**Prípravné trhové konzultácie k plánovanej zákazke –  
Rekonštrukcia jedálne a kuchyne –  
dodávka a montáž gastro technologického zariadenia**

**Anonymizované odpovede účastníkov prípravných trhových konzultácií  
(ďalej len PTK) na otázky zverejnené na webovom sídle NBS dňa 29.11.2024.  
PTK sa zúčastnilo 5 hospodárskych subjektov.**

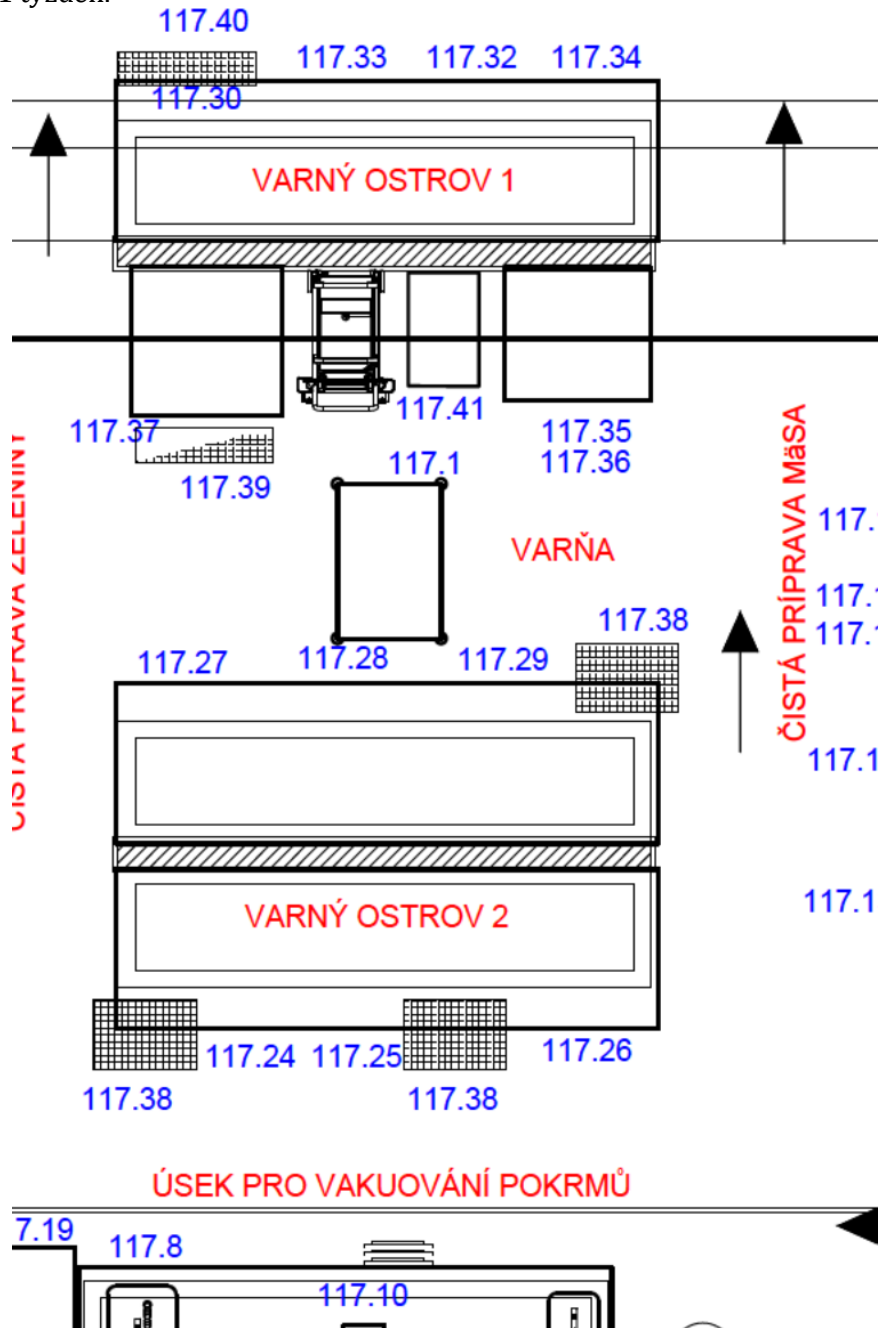
*Nedostatočná kapacita vertikálneho varenia – konvektomat v hlavnej varni odporúčame pridať 1ks 20x GN1/1. Zmäčkovanie vody lokálnymi zmäčkovačmi je neefektívne. Odporúčame zriadiť centrálny zmäčkovač s rozvodmi na odberné miesta.*
